**Autorité environnementale**

**Avis délibéré de l’Autorité environnementale  
sur la déviation des communes de  
Livron-sur-Drôme et Loriol-sur-Drôme (26)**

**n°Ae : 2018-109**

Avis délibéré n° 2018-109 adopté lors de la séance du 20 février 2019

Figure 2 : occupation des sols du secteur de projet de la déviation  
(source : dossier – compléments apportés par les rapporteurs)

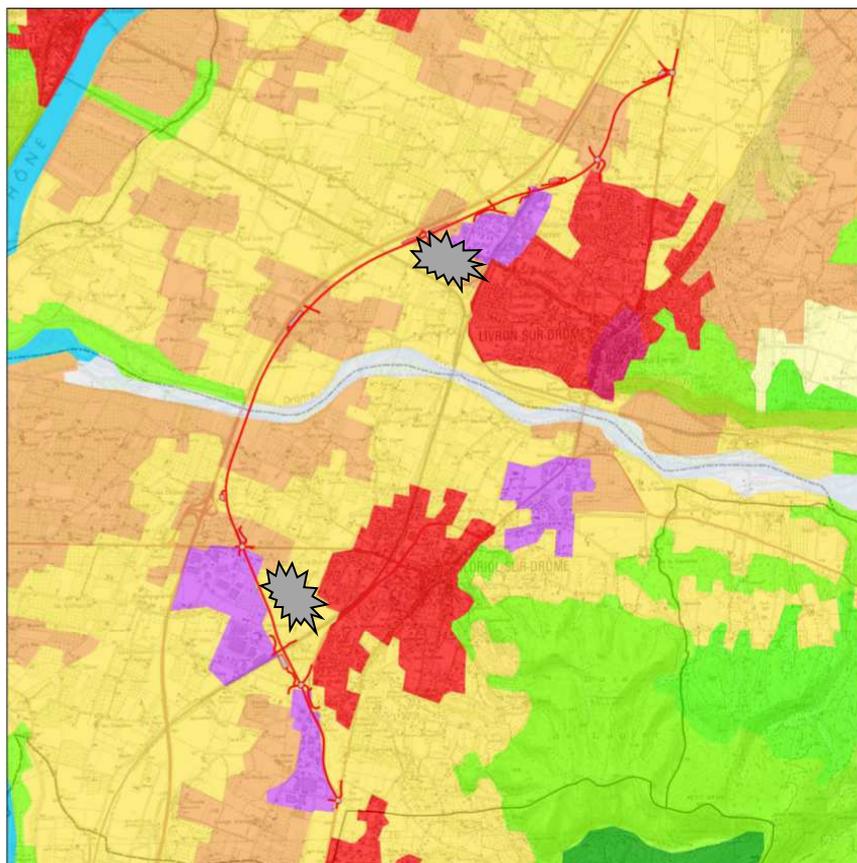
déjà largement enclenchées et permises par l'existence de la « déviation courte ». Il apparaît en outre que la perspective d'une réalisation rapide de la déviation, du fait de la DUP de 2001, a contribué à enclencher cette dynamique locale. La carte d'occupation des sols représentée figure 2 fait clairement apparaître les deux pôles urbains, la déviation courte de Loriol étant désormais enchâssée au sein du tissu urbain continu (en rouge), mais également l'existence de quatre zones d'activités économiques (en violet), dont trois sont alignées sur le futur tracé de la déviation<sup>29</sup>, auxquelles s'ajoutent (en gris) la ZAC de la Confluence à Livron en cours de réalisation et un projet d'extension sur Loriol.

L'étude d'impact considère que « les conséquences sur l'urbanisation sont un enjeu important pour ce projet » et met l'accent sur le fait que « toute avancée de l'urbanisation vers l'Ouest participerait à l'étalement urbain, dévalorisera le grand paysage et accentuera la pression sur les milieux agricoles et naturels ». L'Ae souscrit à cette inquiétude, l'artificialisation excessive des sols et l'étalement urbain constituant deux sujets de préoccupation majeurs, contradictoires avec les ambitions d'un développement durable. Pour autant, le chapitre dédié est laconique (une demi-page)<sup>30</sup>.
